SERVICE INFO – INA 0130

Nova remenica natezača 531 0859 10

Potpuno obuhvaća motore D5204 i D5244

Slika 1: 531 0859 10 – nova remenica natezača

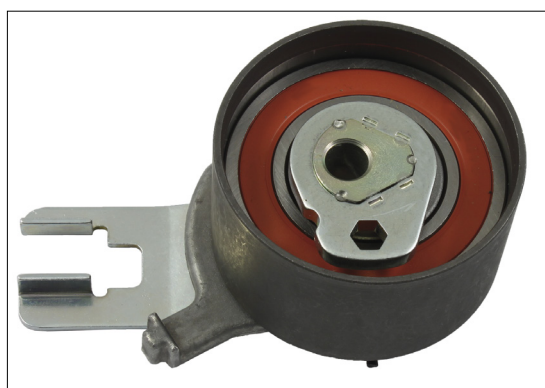
U navedenim vozilima remenica zatezača 531 0515 10 (slika 2) može se koristiti samo za ograničen raspon brojeva motora.

Što se tiče izgleda, te se dvije remenice zatezača razlikuju samo dizajnom pokazivača regulacije paljenja.

Stoga je Schaeffler Automotive Aftermarket razvio novu remenicu zatezača 531 0859 10 (slika 1). Taj dio obuhvaća sve motore D5204 i D5244 tijekom čitavog razdoblja izgradnje.

Set 530 0504 10 s remenicom zatezača 531 0515 10 zamijenjen je setom 530 0582 10 s novom remenicom zatezača.
